380-kV-Freileitung Adlkofen – Matzenhof, Ltg. Nr. B152

1. Zusammenfassung: Wesentliche Änderung der Deckblattunterlagen vom 25.08.2022 im Vergleich zum Antrag vom 08.01.2018

Abbildung 1: Veränderung Abstände Wohnhaus zur Leitung im Vergleich Antrag 2018 zu Deckblatt 2022 im Bereich Mast Nr. 121 (B116) – Mast Nr. 37 (B152)

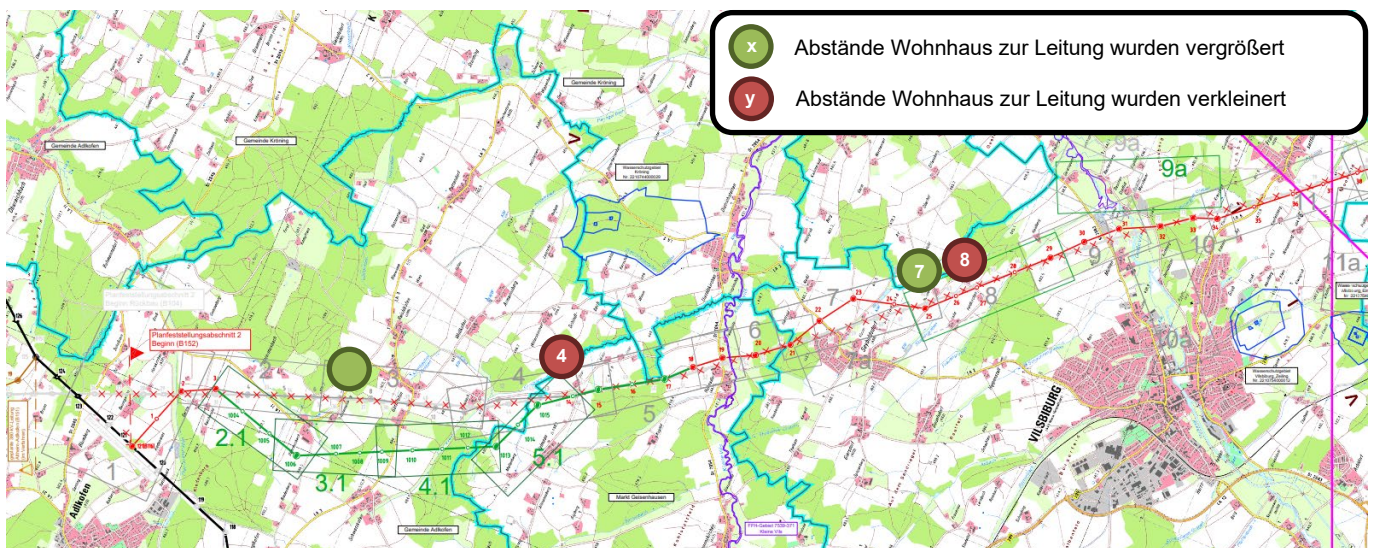
- Für 55 Spannungsfeldern wurden für insgesamt 78 Wohngebäude die Immissionsberechnungen durchgeführt (siehe auch Kapitel 16.1.5 der Planfeststellungsunterlage). Bei 27 von 78 Wohngebäude hat sich der Abstand seit der Antragsstellung 2018 vergrößert. Bei 37 Wohngebäude gab es keine Änderungen.

- Der geringste Abstand zur Leitungssachse beträgt 62,2 m am Wohngebäude Kronwittener Str. 18 (zwischen Mast Nr. 150 und 152).
- Neuerstellung der Unterlage AVZ (2.2), UVS (15) und Natura2000 Verträglichkeitsstudien (17) durch eine veränderte Autorenschaft.
